**RESPUESTA A OBSERVACIONES TÉRMINOS DE REFERENCIA**

**INVITACIÓN PÚBLICA DIF-078-2022**

*Ejecutar, por el Sistema de Precios Unitarios Fijos No Reajustables, las obras de infraestructura física, necesarias para: Realizar las adecuaciones civiles de la Cubierta de la portería de Acceso principal de la Facultad de Medicina ubicado en Carrera 51d #62-29 del campus de la Facultad de Medicina de la Universidad de Antioquia, conforme con los diseños*

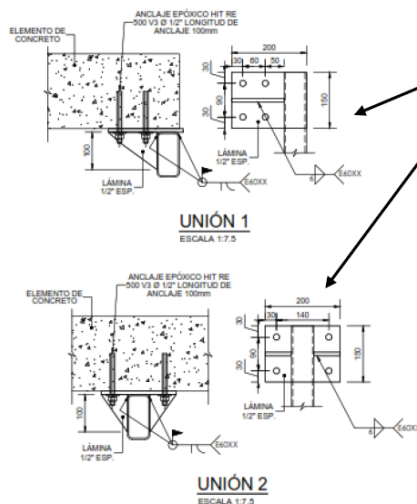
*Revisando planos en ningún lado se indica donde va la canoa ni tampoco hay detalles de dicho elemento (ubicación, fijación, sección, calibre, desarrollo, acabado, desagües, etc). Se solicita ajustar planos con dicho elemento solicitado a cotizar.*

*Tampoco se muestra detalle de instalación o fijación de la ruana ni las características de la misma (desarrollo, calibre de la lámina, acabado de la ruana, fijación, etc). Lo anterior debido a que en planos aparentemente la ruana esta fijada a la placa existente de la portería, pero esto de nada serviría ya que se perdería su instalación si no hay regateo o sellado con*

*un poliuretano tipo sikaflex o similar, por lo anterior solicito se indique la forma clara de fijación de la ruana a la estructura de concreto existente (placa de cubierta existente en la portería)*

Pendiente exagerada, ya que en 4.85 m da un desnivel de 20 cms en el extremo izquierdo de la imagen que no se tienen en cuenta y que en planos no se reflejan como se va a manejar para la fijación de los elementos (perfiles, cubierta y anclajes). No hay detalle de la ruana y canoa en planos. Se sugiere que la pendiente sea en el sentido de la flecha

**RESPUESTA:** Para dar respuesta a sus observaciones, se amplía la información Ver documento denominado Anexo 1\_Planimetría Arquitectura V2
